第4回 二子玉川地区水辺地域づくりワーキング

第4回 二子玉川地区 水辺地域づくりワーキング

国土交通省 京浜河川事務所

資料の構成

2. 余裕高の設定根拠

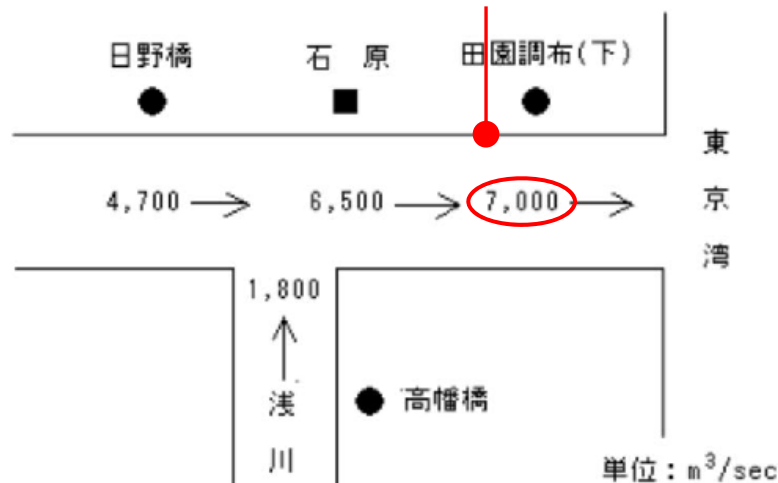
- ・余裕高の設定根拠を示してほしい

■余裕高は、「改訂 解説・河川管理施設等構造令」※に計画高水流量ごとに定められています。堤防整備区間の計画高水流量は、 $7,000\text{m}^3/\text{s}$ のため、余裕高は1.5mとなります。

堤防整備断面と兵庫橋の位置関係(第3回WG提示案)

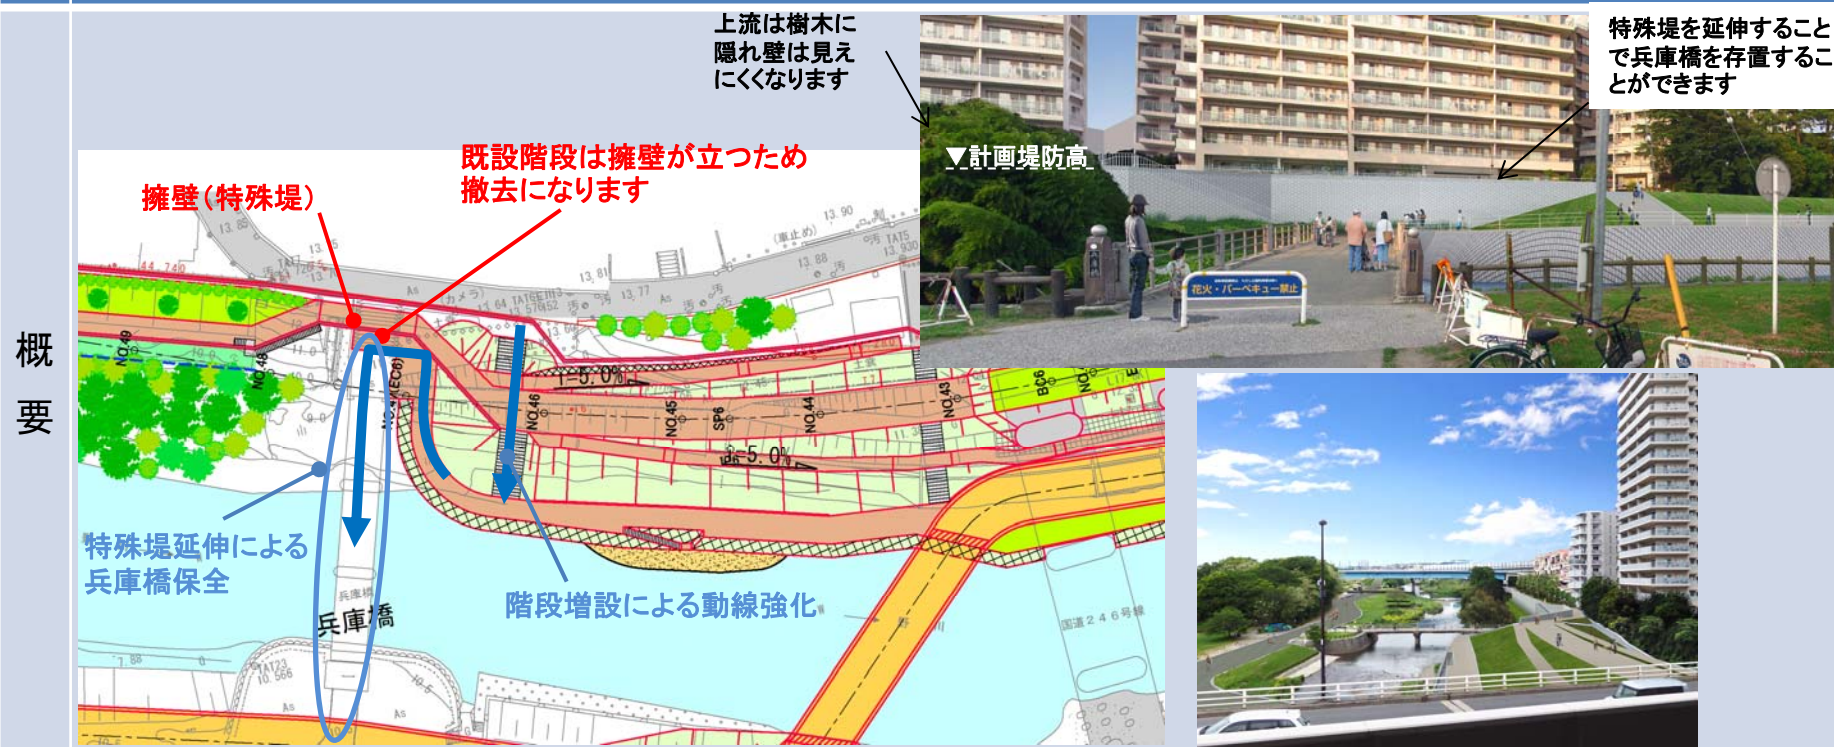
■頂いたご意見【環境・樹木保存等(二子橋上流～兵庫橋)・(自然環境)・その他】
・現況兵庫橋を残してほしい、目隠しの範囲を延伸してほしい 等

■頂いたご意見 【環境・樹木保存等(二子橋上流～兵庫橋)・(自然環境)・その他】
・現況兵庫橋を残すためにいびつな堤防線形となる。兵庫橋を撤去してスムーズな堤防線形にしてほしい、目隠しの範囲を延伸してほしい 等
